ボデー、補機

V. ボデー関係

VI. 補機関係

図6-1 回路図

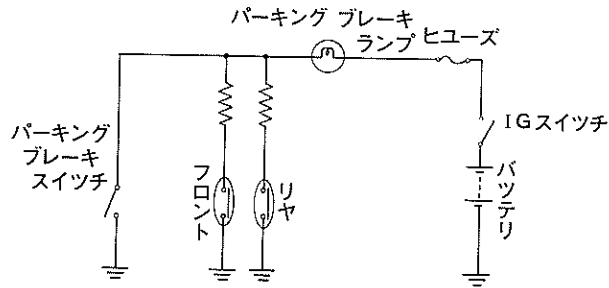
安全性向上のため、ブレーキフルードレベルウオーニングを新設しました。

警告灯は従来からの駐車ブレーキ警告灯と兼用しました。同時に、リザーバタンク容量をフロント108cc、リヤ55ccから、フロント93cc、リヤ50ccに変更しました。リザーバタンク内のリードスイッチは常時OFF式でリザーバタンクのオイル量が規定量以下に減少すると、リードスイッチがONして駐車ブレーキ警告灯を点灯させます。
